**Всемирный форум для согласования правил
в области транспортных средств**

**Рабочая группа по вопросам освещения
и световой сигнализации**

Прочие Правила – Правила № 87 (дневные ходовые огни)

Предложение по дополнению 18 к Правилам № 87 (дневные ходовые огни)

Рис. 1

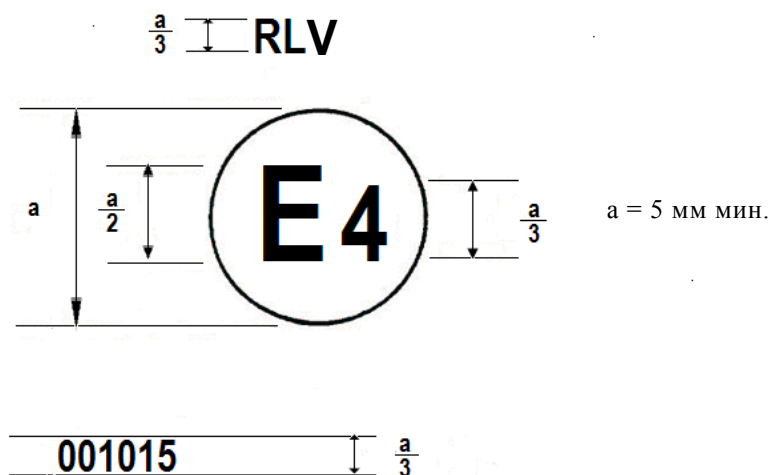
Приложение 2, рисунок 1 и относящийся к нему текст изменить следующим образом:

Дневной ходовой огонь с регулятором силы света, на котором проставлен приведенный выше знак официального утверждения, официально утвержден в Нидерландах (E 4) под номером 001015. Номер официального утверждения указывает, что официальное утверждение было предоставлено в соответствии с предписаниями настоящих Правил в их первоначальном (без поправок) варианте.

Рис. 1а

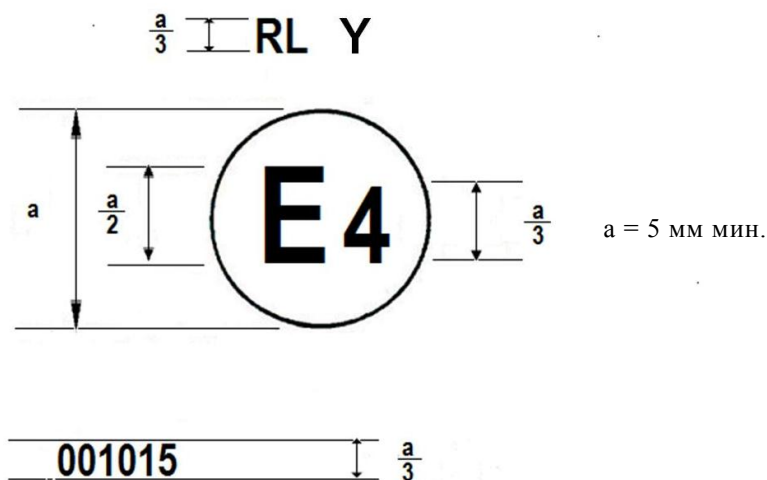
Огонь, на котором проставлен приведенный выше знак официального утверждения, официально утвержден в Нидерландах (E 4) под номером 001015 в качестве составной части системы взаимозависимых огней, образующей дневной ходовой огонь. Номер официального утверждения указывает, что официальное утверждение было предоставлено в соответствии с требованиями настоящих Правил в их первоначальном (без поправок) варианте".
